不具合連絡書

連絡受理日	2015/12/03 15:54:36		
不具合受付者名	品質保証部品質保証二課品質保証一G 藤沢 正章		
客先名	山一電機株式会社	連絡者名	品質管理課 松崎様
客先よりの連絡方法	Email		
受付区分	苦情		
仕様番号 / 品名	BB-22568 / FPS009-10#ME-2L (ノッチナシ)		
ロットNo.	G.15.10.21.1.0005		
対象数量	10,000

寸法不良

略図(必要な場合のみ)

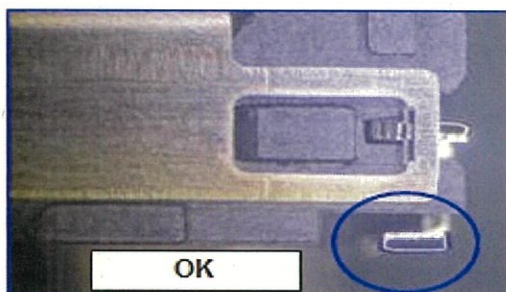
図面1項目D-6エリアの 0.79 ± 0.05 寸法がプラス公差外になっており、客先工程にて設備に当たってしまう問題が発生。
